PONTE SULLO STRETTO DI MESSINA

INTEGRAZIONI AL PROGETTO DEFINITIVO

<i>Area tematica</i>	STUDIO D'IMPATTO AMBIENTALE
<i>Ente emittente</i>	MINISTERO DELL'AMBIENTE E DELLA TUTELA DEL TERRITORIO E DEL MARE
<i>Autore dell'osservazione</i>	COMMISSIONE TECNICA VIA - VAS
<i>Riferimento richiesta</i>	INTEGRAZIONI ALLA RICHIESTA PROT. CTVA-2011-0004534 DEL 22/12/2011
<i>Titolo del documento</i>	RISPOSTA INTEGRAZIONE VERSANTE CALABRIA ID 067

V I A C 0 6 7 - F 1

La Carta degli habitat di interesse comunitario (AMV0259_F0), prodotta riporta anche i seguenti habitat marini:

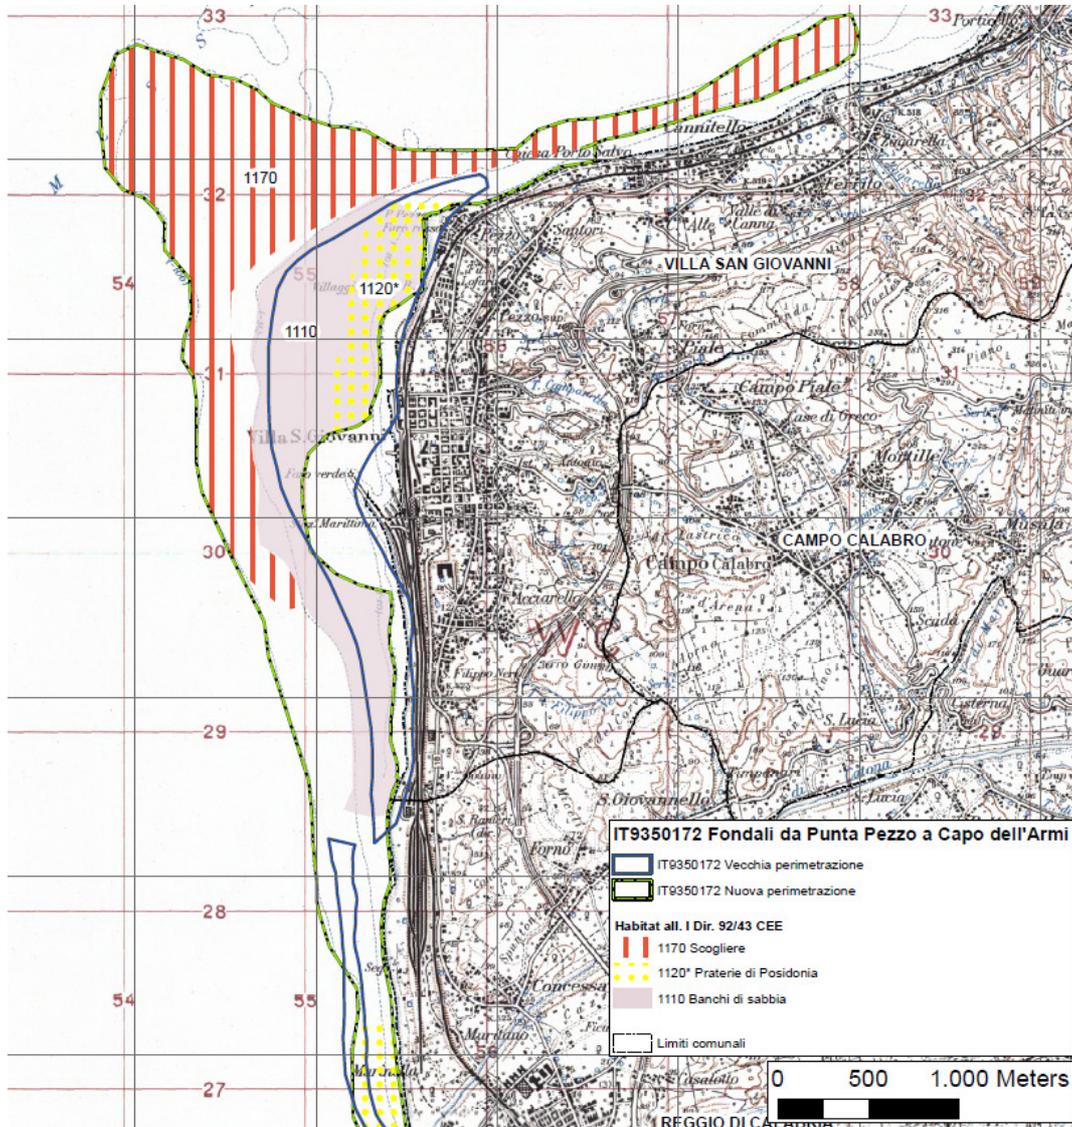
Integrare la Carta degli habitat potenzialmente interferiti comprendendo l'area costiera e la parte marina.

In coerenza con quanto affermato anche al punto VIAC063, tutta la componente marina, a livello di analisi e di identificazione delle problematiche specifiche, è contenuta nella monografia specifica AMV0243_F0.

Prateria a Posidonia oceanica su sabbia
	Posidonia oceanica framista ad affioramenti rocciosi
	Chiazze e ciuffi di Posidonia oceanica
	Prateria a Cymodocea nodosa
